URBS - URBANIZAÇÃO DE CURITIBA S.A.

BOLETIM DE ESCLARECIMENTO Nº. 01

Ref.: PROCESSO ADMINISTRATIVO ELETRÔNICO – SUP Nº 01-227034/2025 - CONCORRÊNCIA FUC Nº. 001/2026.

Objeto: OUTORGA DE CONCESSÃO COMUM PARA A PRESTAÇÃO DO SERVIÇO DE TRANSPORTE PÚBLICO COLETIVO DE PASSAGEIROS, POR ÔNIBUS, NO MUNICÍPIO DE CURITIBA.

Página 27

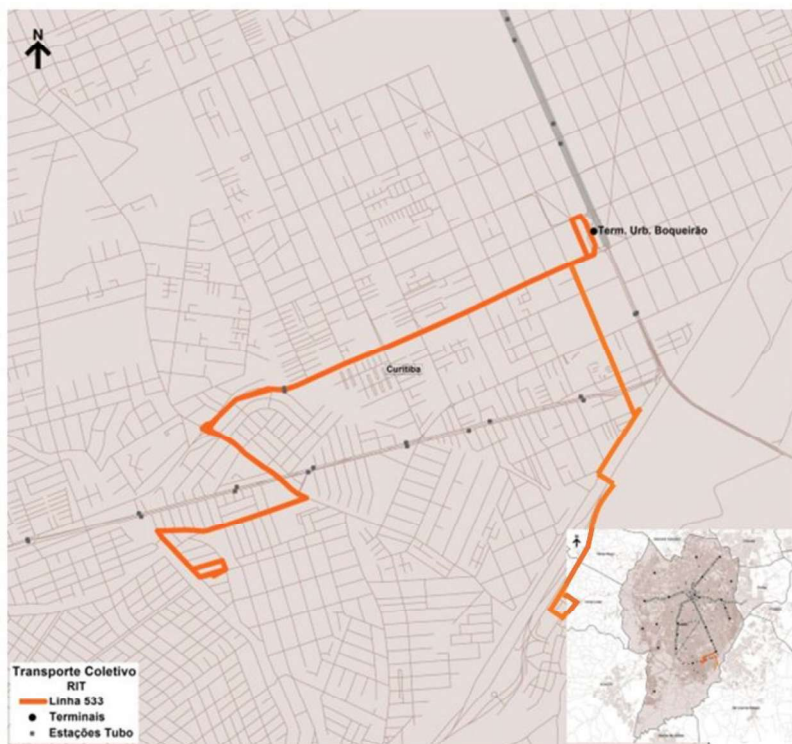
001. Anexo 3.02 – Alimentadores Lote Sul – Ficha de especificação da Linha 533 – Érico Veríssimo/Pantanal.

Pergunta: Durante a fase de consulta pública deste Edital de Licitação, notei que a ficha de especificação da referida linha não trazia em seu mapa o atendimento a Vila Pantanal, observando que a linha atualmente faz um trajeto diametral em relação ao Terminal do Boqueirão (o ônibus quando chega ao terminal vindo do Érico Veríssimo segue para a Vila Pantanal e vice-versa).

Para minha surpresa, ao acessar o edital quando o mesmo foi publicado, notei que o mesmo documento da consulta pública foi lançado no presente Edital, sem qualquer alteração e/ou correção, mostrando no mapa da especificação apenas o atendimento ao Érico Veríssimo, omitindo o atendimento ao Pantanal.

Caso o documento siga assim para a assinatura da empresa ou consórcio vencedor desse lote, não há risco da vencedora simplesmente se recusar a fazer o atendimento a região do Pantanal uma vez vista que esse atendimento não estava indicado no mapa?

A Linha 533 - Érico Veríssimo/Pantanal não terá alterações de atendimento e traçado em relação à situação atual, sendo mantida, portanto a ligação com a Vila Pantanal.

Assim, deve ser considerada, em substituição à figura da página 27 do arquivo “039_20_Lote Sul - Alimentadoras.pdf”, a figura apresentada a seguir, que representa o correto trajeto da linha. Todas as demais informações da ficha de dados referente à Linha 533 estão corretas e correspondem à operação integral na ligação Érico Veríssimo/Pantanal.
